**RESOLUCIÓN No.2186 DE 2021****( 21 de Diciembre de 2021 )**

*"Por medio del cual se **NIEGA** la viabilidad del concepto de factibilidad para la ubicación de los elementos que conforman una Estación Radioeléctrica denominada **"BOG SCR 05"**, a localizarse en el separador de la Calle 37 sur entre Carrera 1 este y transversal 1, de la localidad de **SAN CRISTOBAL**, en la ciudad de Bogotá, D.C., en un espacio considerado **BIEN DE USO PÚBLICO**".*

Gráfico N° 1: Verificación de coordenadas – Base Geográfica Corporativa y análisis de la sección vial aportada por el solicitante.

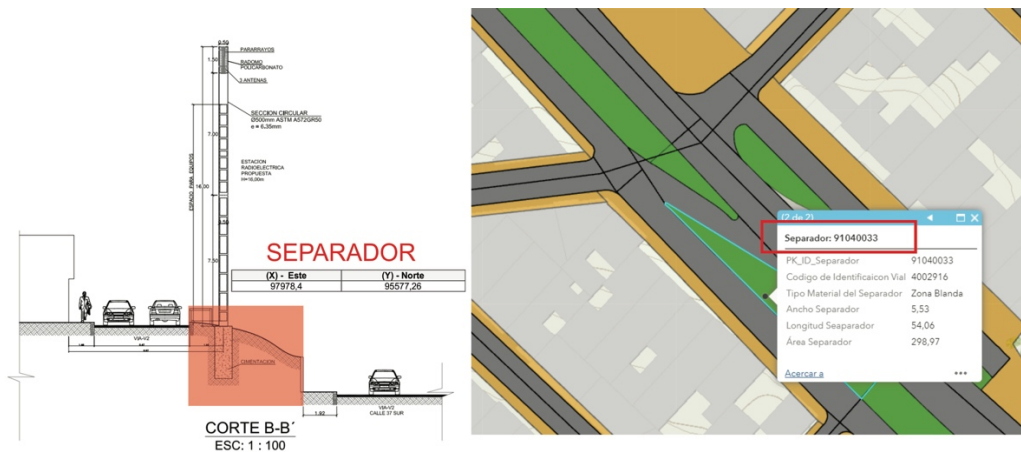
Ubicación: CALLE 37 SUR	Secc. Vial	V-2	Altura	16.00m	Ancho Separador	5.53 m
Franjas Funcionales	FCP	N/A	Ø Est.	0.50m	Sección Vial	40.70 m

<p><b>Teniendo en cuenta las nuevas coordenadas la solicitud y ubicación radicada es separador y en todo el formato e informes entregados nos indica andenes.</b></p> <p>Casilla <b>B1</b> informa que es anden y según nuevas coordenadas es Separador.</p> <p>Casilla <b>B3</b> UPZ incorrecta según formato dice que la UPZ es: 34-20 de Julio y según su ubicación es 50 - la Gloria</p> <p>Casilla <b>C3</b> localización de la estación se incorrecta, según información suministrada la ubican en Anden y según coordenadas se encuentra en separador vial.</p> <p>Casilla <b>D3-3.3-i</b> el número de certificación en el formato de CPNAA no coincide con el presentado</p> <p>Casilla <b>D3-3.3-j</b> el número de certificación en el formato de CPNAA no coincide con el presentado</p> <p>Casilla <b>D5</b> no presenta la autorización de aeronáutica</p> <p>Casilla <b>D8</b> fecha publicación del diario en formato es incorrecta a la suministrada</p> <p><b>Debe ser corregida en caso de llegar a expedir el concepto de factibilidad</b></p>
